TRÁMITE DE INFORMACIÓN PÚBLICA

CONTESTACIÓN DE ALEGACIONES JULIO-AGOSTO 2016

TOMO I:

Trámite de Información Pública PEP V-T 2016

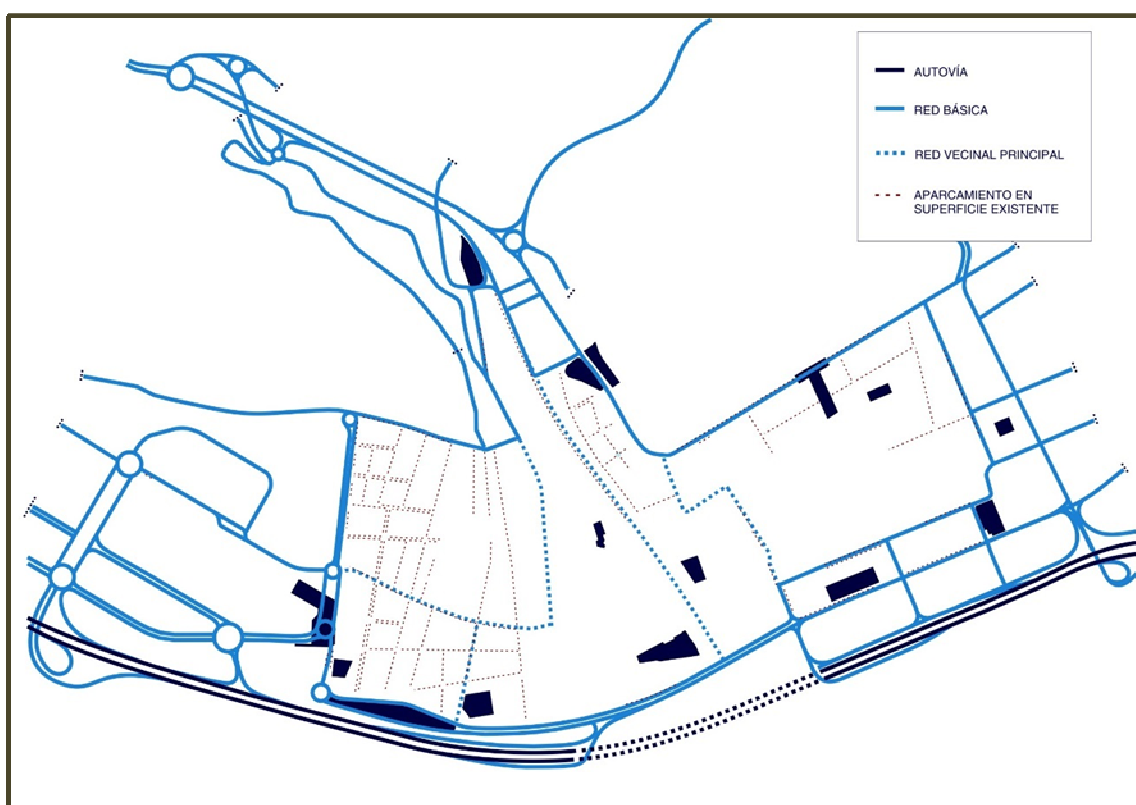
En la Memoria de Ordenación Estructural del PGO se establece el mecanismo que consolida la correspondencia de 1 habitante por cada 30 m² construidos, aspecto que se corresponde con la media municipal de 3 miembros por vivienda. Por ello, partiendo de una vivienda de media de 90 m², tendríamos en cuanto al volumen edificable que se reduce por la ordenación propuesta en el PEP-VT de 1.404 m² (véase apartado 5.6.2 de la Memoria de Ordenación), una merma potencial de población de 47 habitantes.

Si bien en el apartado 5.6.2 de la Memoria de Ordenación del PEP-VT se ha sido riguroso a la hora de fijar exactamente los incrementos de volumen, hay que señalar que en la ciudad consolidada la densidad que hay que tomar como referencia es la existente.

En coherencia, el anteproyecto de la Ley del Suelo señala en su art.140 "(...). En el caso de que las densidades existentes sean superiores a las señaladas en este apartado, esta limitación se establecerá en la realidad preexistente, sin que esta restricción afecte a las parcelas vacantes".

En resumen, el estándar de densidad poblacional se aplica a los nuevos desarrollos, no a los preexistentes que lo fueron dentro de la norma, dejando claro, en este caso, que no se toleran crecimientos en la densidad poblacional de la ciudad, sino que se toleran los ya existentes previamente.

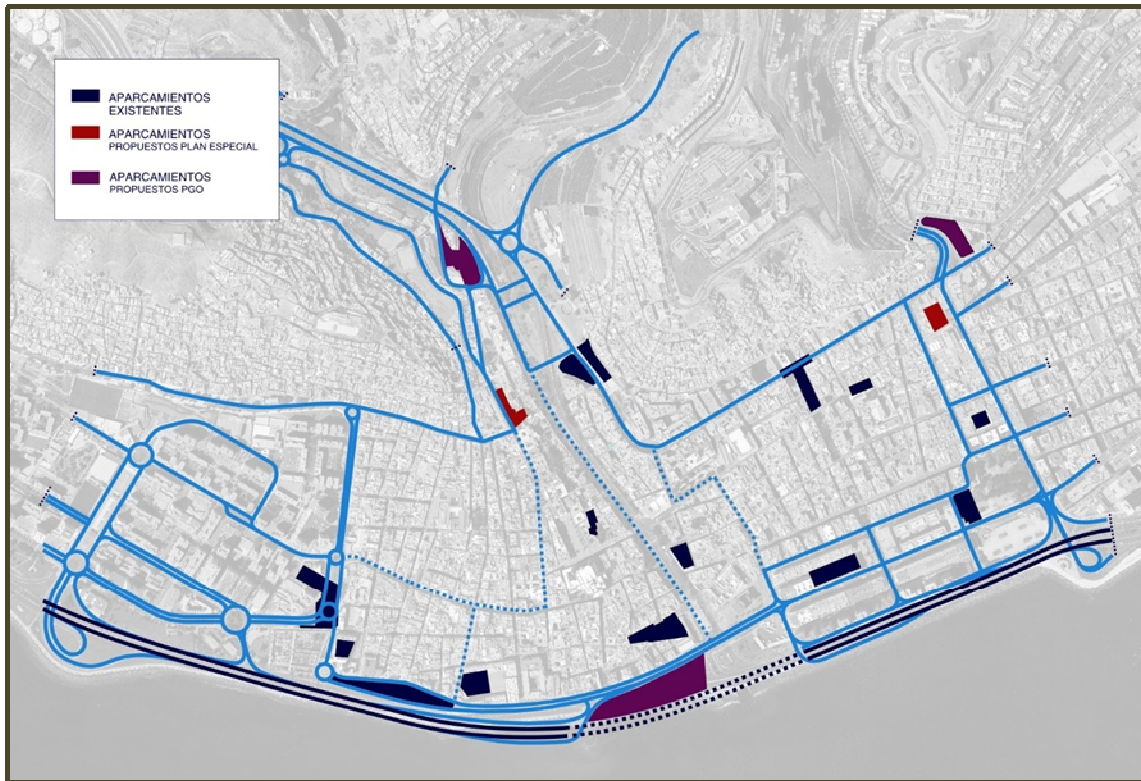
Aunque desde el Plan Especial se concluye que la oferta de aparcamientos es suficiente para la población residente (4.898 plazas demandadas) y se dota de más de 3.564 plazas para el visitante, se entiende que la condición comercial y turística del ámbito, y al amparo del requerimiento de la citada distribución perimetral del tráfico motorizado, resulta esencial una ampliación de la dotación de aparcamientos.

En este sentido y dentro del área de influencia del Plan Especial, se han considerado las nuevas dotaciones de aparcamiento que desde el planeamiento municipal se proponen para mejorar la oferta y consolidar el modelo de movilidad.

Cabe destacar que, si bien en la redacción del Plan Especial se proponía una nueva dotación localizada en la Calle Francisco Gourié (EL/AP a la altura de la calle Munguía), se ha reconsiderado dicha propuesta ante la dificultad que entrañaría ejecutar un aparcamiento con una cota inferior a la del nivel del mar, así como, el número de plazas que se obtendrían, unas 80 plazas de aparcamiento en las parcelas vacantes, habría que añadir el conflicto derivado de esta ubicación en las proximidades de una zona de potencialidad arqueológica (09. Subsuelo presencia de bodegas, pescaderías y embarcaderos). Por tanto, y ante la complejidad de la ejecución real de esta dotación de aparcamientos, se ha decidido eliminar esta propuesta.

En cambio, paralelamente, se ha estimado una nueva dotación localizada en la calle Pérez Galdós, frente al edificio principal del Cabildo de Gran Canaria. Se ha valorado una edificación de 4 plantas sobre rasante y 2 plantas bajo rasante.
